ANEKS NR.1 DO INSTRUKCJI SERWISOWEJ OT NEPTUN 653

Dotyczy: OT NEPTUN 453, 453A, 653

Niniejszy aneks nr. 1 (z miesiąca kwietnia 1983r.) razem z bazową instrukcją serwisową na odbiornik telewizyjny Neptun 653 (wydaną w 1981r.) stanowi kompletną instrukcję serwisową na odbiorniki telewizyjne. Aneks rozszerza rodzinę odbiorników modułowych o wersje 20" (Neptun 453, 453A) oraz wnosi zmiany modernizacyjne w OT Neptun 653, poprawiające parametry elektryczne i niezawodnościowe odbiornika (zmiany w module ramki, w stabilizatorze napięcia generatora linii, w stopniu sterującym linią, w układzie zasilania S_1 kineskopu - poprawa skuteczności wygaszania plamki po wyłączeniu odbiornika).

Rys.5. SCHEMAT IDEOWY MODUŁU MV1002

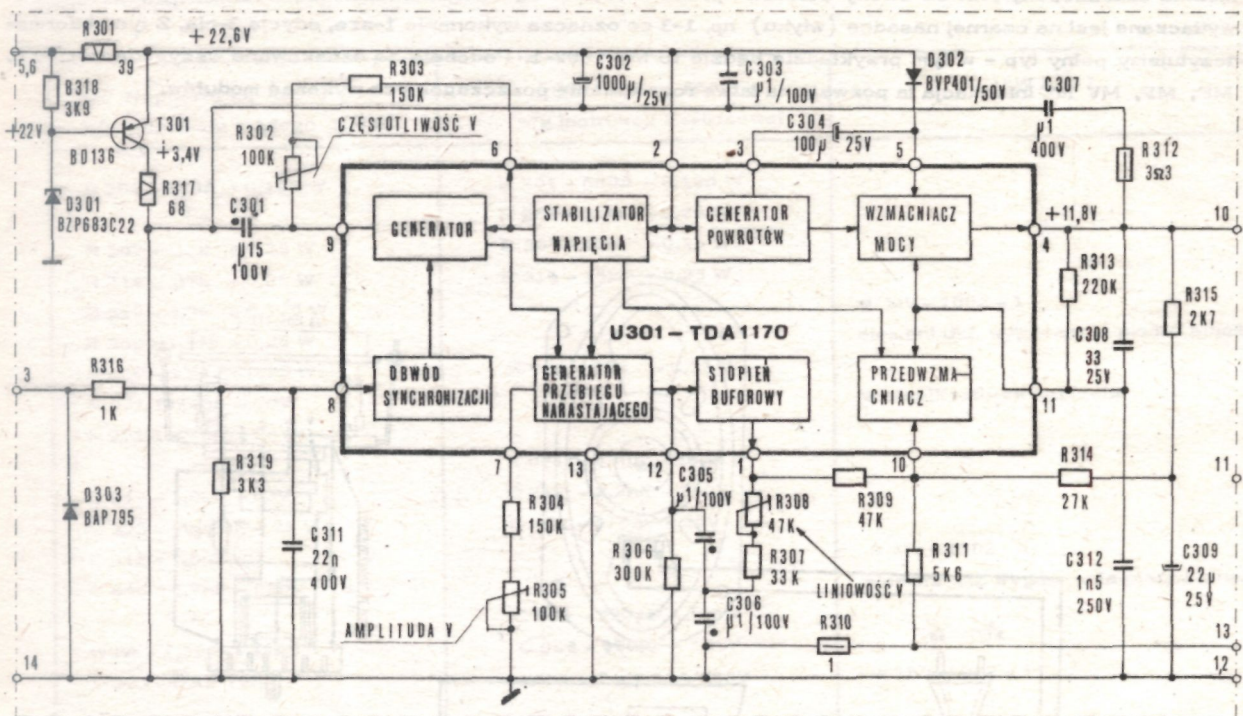
UWAGA: załączone do niniejszego Aneksu nr 1, nowe rysunki modułu ramki MV 1002 (rys. 415) jak i schematu ideowego OT Neptun 453, 453A, 653 (rys.1) - z uwagi na wprowadzone istotne zmiany elektryczne w w/w odbiornikach, zastępują podobne rysunki zawarte w Instrukcji Serwisowej Neptun 653.

Rys.6. SCHEMAT MONTAŻOWY MODUŁU MV1002, WIDOK OD STRONY FOLII

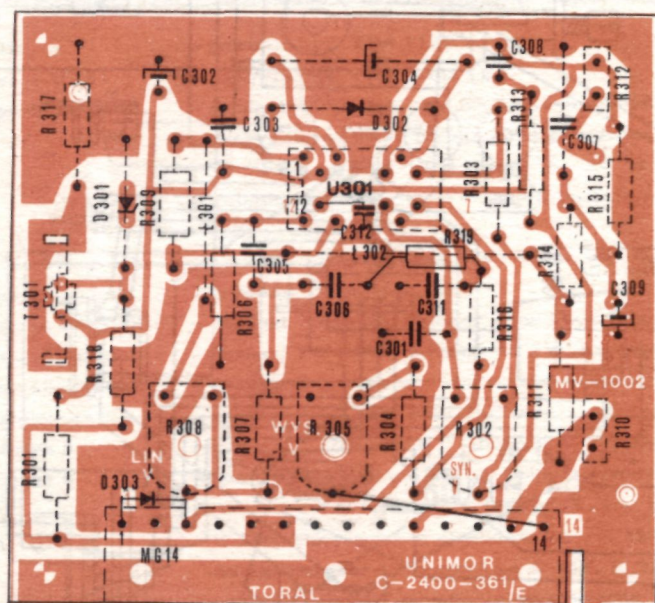
OT Neptun 453, 453A, 653 w/g schematu z lutego 1983r.	OT Neptun 653 w/g Instrukcji Serwisowej	UWAGI
R 201 - 580 Ω - 0,125 W - R 307 - 33k - 0,25 W R 314 - 27k - 0,25 W R 319 - 3,3k - 0,125 W R 862 - 1,5M - 0,25 W R 960 - 33k - 0,25 W R 971/1-240 Ω - 20W R 971/1-240 Ω - 20W - C 217 - 1,8nF - 63V C 302 - 1000 μ F - 25 V C 312 - 1,5nF C 855 - 4,7nF - 630V - WTA - 1,25 A / 250V D 303 - BAP 795	R 201 - 680 Ω - 0,125 W R 262 - 3,3k - 0,25 W R 307 - 47k - 0,25 W R 314 - 15k - 0,25 W - - R 960 - 56k - 0,25 W - - R 971 - 470 Ω - 20 W C 217 - 2,2nF - 160V C 302 - 470 μ F - 25V - - C 951 - 390pF - 250V C 954 - 470pF - 160V WTA - T - 1,25A/250V	 w MV - 1002 - 1 element ukł. wygaszania plamki kinesk. w stabilizatorze napięcia -" -" w MV - 1002 - 1 element ukł. wygaszania plamki kinesk. w MV - 1002 - 1
